Referanser:
Dykkar:
Vår: 21/10445 - 22/27560

Løyve til nydyrkning/bakkeplanering - gbnr 99/4 Våge

Administrativt vedtak: Saknr: 652/22

Arealtype

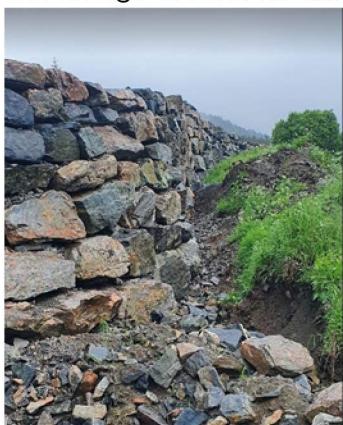
Det er søkt om å opparbeida både felt 1 og 2 til fulldyrka jord. Stordelen av arealet var registrert som innmarksbeite før arbeidet vart sett i gong. For imøtekomma politisk vedtak og nabomerknad i høve til kulturlandskapet og vil det verta sett vilkår at felt 2 skal opparbeidast til innmarksbeite, og at høgda på arealet skal ligga på same høgde som nabogrense. Eit innmarksbeite krev ikkje same jorddjupne som fulldyrka jord og det vil dermed verta meir likt slik arealet var opphaveleg. Dei siste to meter fra nabogrense i nordaust skal vera lik kote

høgde på som i nabogrense fram til godkjent landbruksveg i vest. Dette vil imøtekoma nabomerknader som gjeld høgde og arbeid i nabogrensa.
